**Bauleitplanung der Gemeinde Liederbach am Taunus, Ortsteil Oberliederbach
Vorhabenbezogener Bebauungsplan „STACK Liederbach“
Beteiligung der Behörden und sonstiger Träger öffentlicher Belange gemäß
§ 4 Abs. 2 BauGB
Ihr Schreiben vom 24.11.2023/Ihre E-Mail vom 27.11.2023**

Gemeinde Liederbach am Taunus, Ortsteil Oberliederbach
Vorhabenbezogener Bebauungsplan „STACK Liederbach“
Beteiligung der Behörden und sonstiger Träger öffentlicher Belange gemäß § 4 Abs. 2 BauGB

**Gemeinde Liederbach am Taunus, Ortsteil Oberliederbach
Vorhabenbezogener Bebauungsplan „STACK Liederbach“
Beteiligung der Behörden und sonstiger Träger öffentlicher Belange,
gemäß § 4 Abs. 2 BauGB
Ihr Schreiben vom 24.11.2023, Frau Bradtke/ Herr Bode**

Vorhabenbezogener Bebauungsplan "STACK Liederbach"

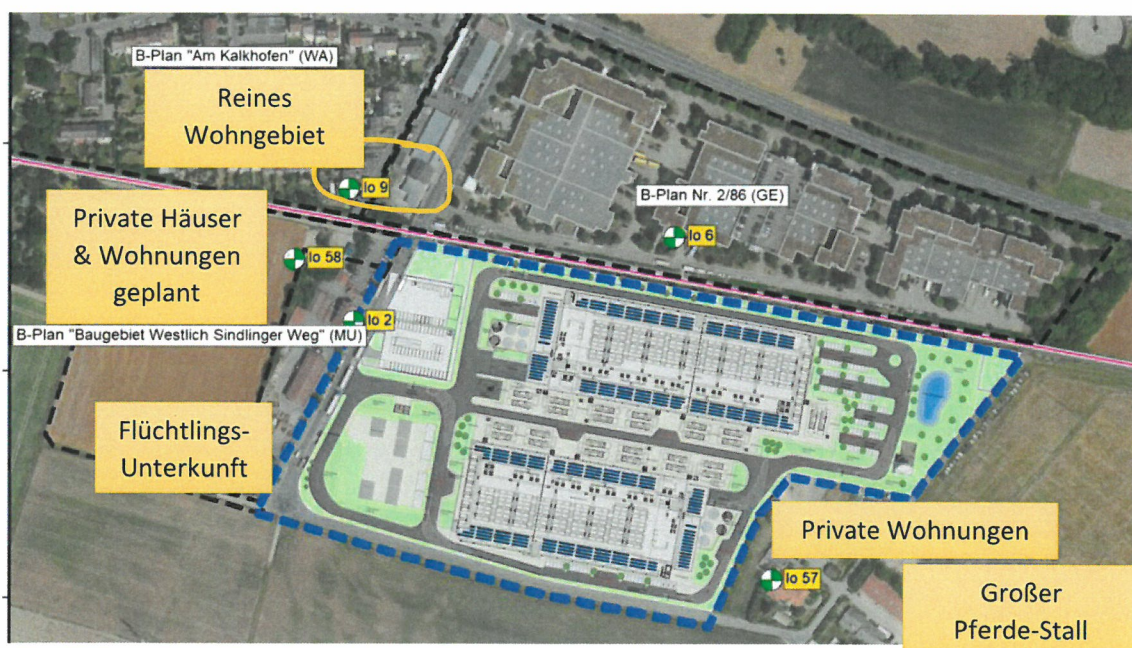
Vor diesem Hintergrund haben wir sehr vorsichtig und sorgfältig die schalltechnische Untersuchung durchgearbeitet und wenden hierzu ein:

Die Lärm-Zielwerte sind zu hoch (also: zu laut) und es gibt laut TÜV Ergebnissen gar keinen Sicherheitspuffer

Wir fordern einen größeren, realistischeren Lärmschutz-Puffer von zusätzlich 4 dB(A), um dies vorausschauend und anwohnerfreundlich zu planen:
Ein neuer, sicherer Ziel-Lärmpegel („Beurteilungspegel“) von tagsüber = 45 dB(A) und nachts = 30 dB(A) für das Wohngebiet Gagfah-Siedlung soll im Lärm-Prognosemodell erreicht werden und dies soll mit verbindlich verpflichtenden Lärmschutz-Maßnahmen sichergestellt und so im vorhabenbezogenen Bebauungsplan festgeschrieben werden.

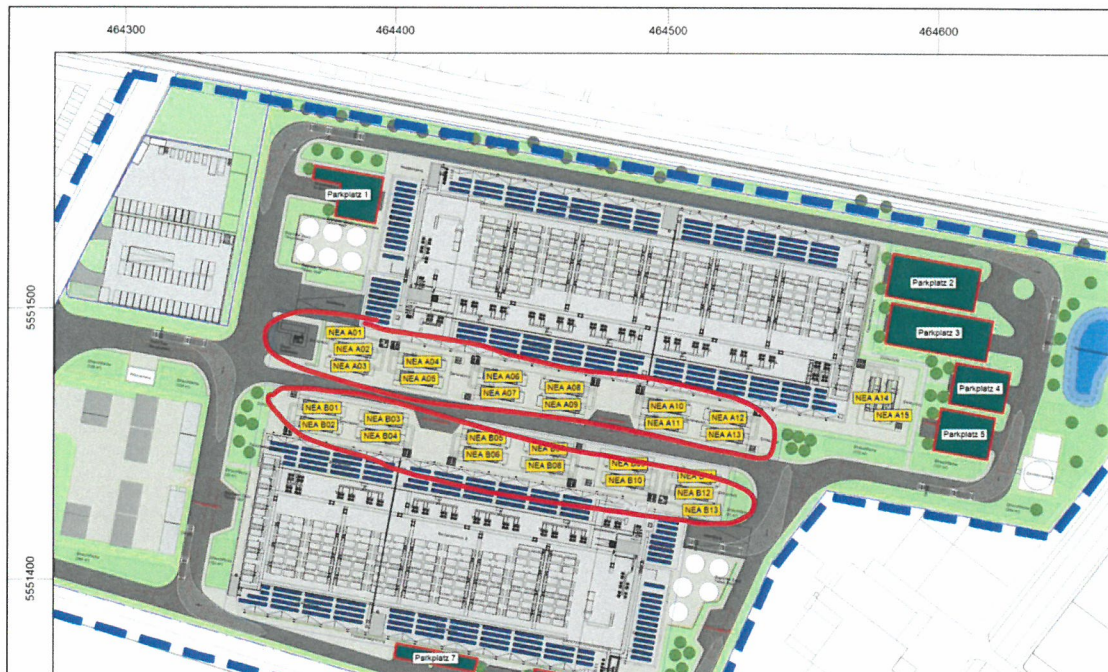
Lärmschutzwand, Einhausung und lärm- sowie vibrationsschützende Boden-Unterlagen für die Generatoren:

Es gibt auf den vorgelegten Skizzen und Lageplänen sowie im vorhabenbezogenen Bebauungsplan **keinen Lärmschutz zur Abschirmung der 50 Generatoren**, die jedoch erheblichen Lärm verursachen werden (hier gelb „NEA“ in der Skizze):

Wir fordern eine **Lärmschutzwand zur Abschirmung der 50 Generatoren zur Wohnsiedlung hin.**

Abbildung 5.1: Lage und Bezeichnung der Parkplätze und der Netzersatzanlagen (Ebene 0)

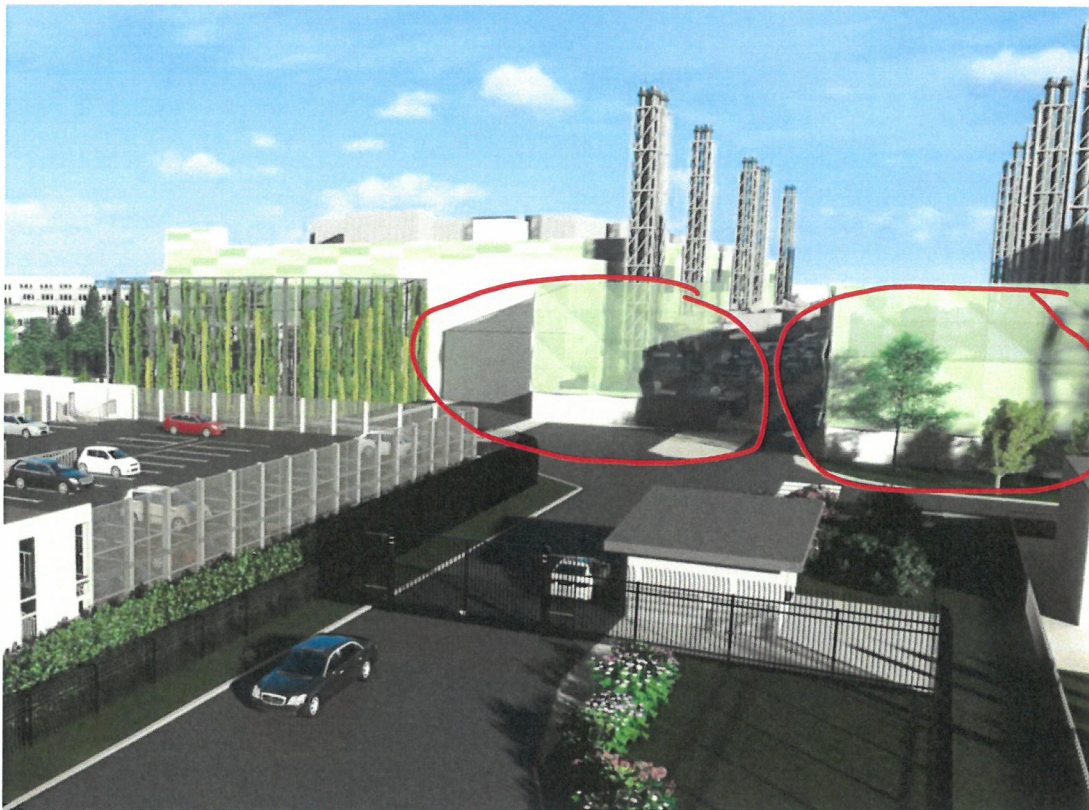
Lediglich in der beigefügten visuellen Darstellung der Offenlegungs-Dokumente (siehe nachfolgend) wird eine Lärmschutzwand angedeutet. Diese hat aber keinen verbindlichen rechtlichen Charakter! Es **fehlt eine verbindliche Festschreibung** dieser Lärmschutzwände vor den Generatoren im offiziellen vorhabenbezogenen Bebauungsplan.

Abbildung 5.6: Geplanter Wertstoffhof mit erforderlicher Lärmschutzwand

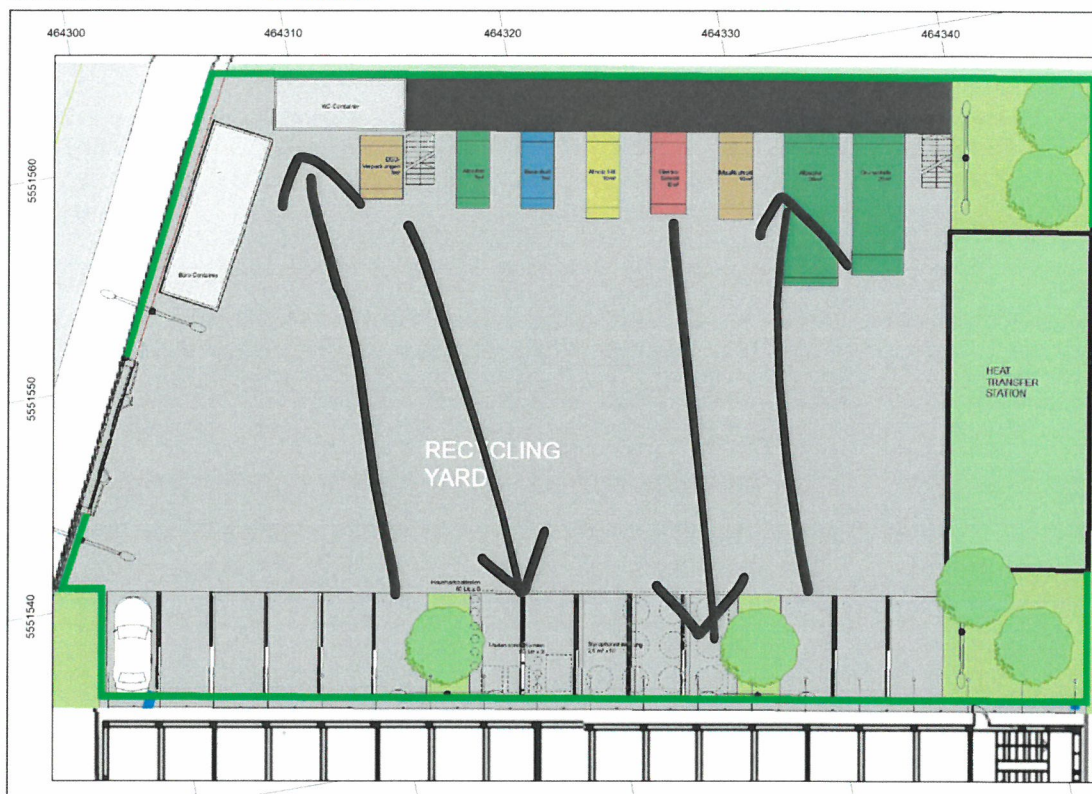
Wir fordern **eine 5,00 Meter hohe Lärmschutzwand**, die außerdem **auf der Innenseite eine starke schallabsorbierende Wirkung hat und ein Einfügungsdämm-Maß D_e^{12} von mindestens 14 dB aufweist.**

Zudem soll geprüft werden, ob die **Container auf die gegenüberliegende Seite** der Wertstoffhof-Fläche platziert werden können. Dort wären sie weiter weg vom Wohngebiet, so dass auch weniger Lärm ins Wohngebiet ausstrahlt. Man könnte dann die eingeplanten Bäume auf der anderen Seite, also an der Seite zum Wohngebiet hin, anlegen und dies würde zur natürlichen Abschirmung beitragen. Die nachfolgende Skizze illustriert dies.
